Commentaires proposés par : Héloïse RAMBAUD – Animatrice du SAGE de l'Yerres

Objet : Avis de la CLE du SAGE de l'Yerres sur le dossier de déclaration « Loi sur l'Eau » relatif au projet de renouvellement urbain du quartier de La Plaine à Epinay-sous-Sénart (91)

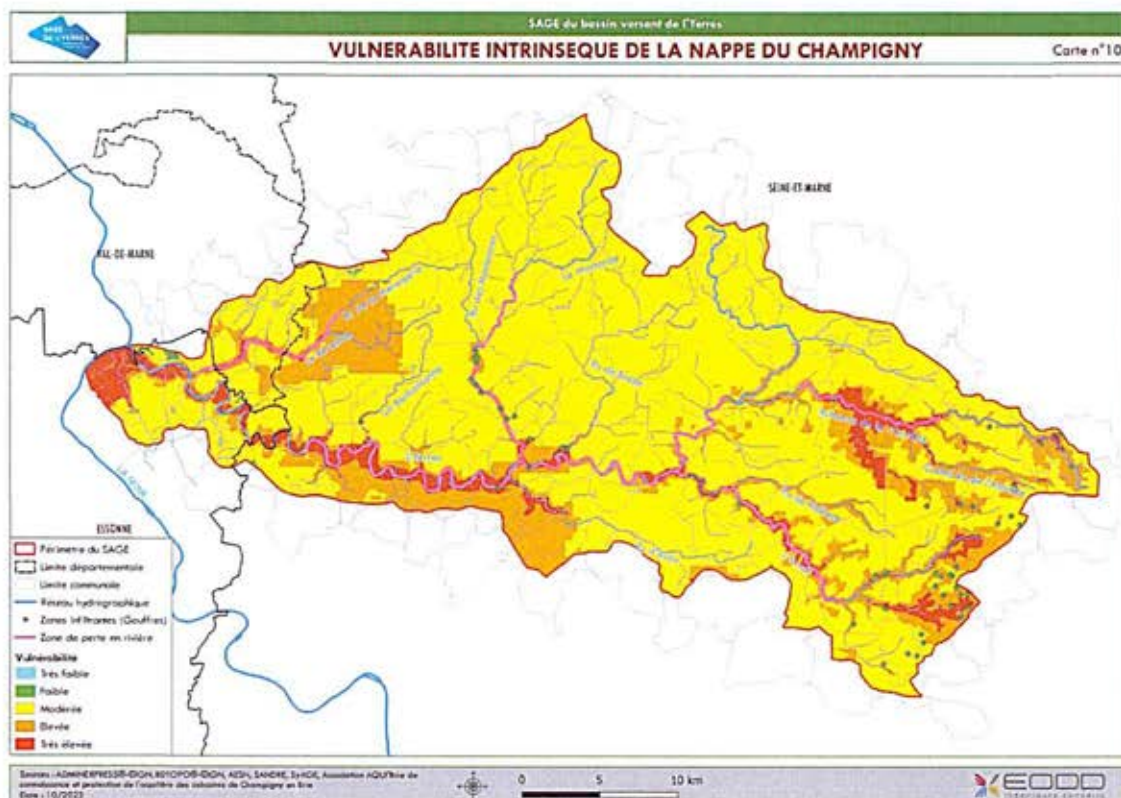
D'autre part, il est indiqué, p.213, que : « Pour compléter l'analyse réalisée par le bureau d'étude BATT, et afin de répondre aux exigences du SAGE de l'Yerres révisé en 2025, le calcul a été également fait pour une période de retour de 30 ans en considérant les surfaces ci avant, et en appliquant la méthode de pluie. Le volume à stocker sur les espaces publics est de 2640 m3. ».

La CLE salue la démarche de prise en compte du SAGE révisé : bien que le SAGE 2011 demeure le document opposable pour ce projet, le fait d'intégrer les exigences du SAGE 2025 constitue une approche tout à fait pertinente, dans la mesure où l'ancien SAGE était moins exigeant en matière de gestion des eaux pluviales.
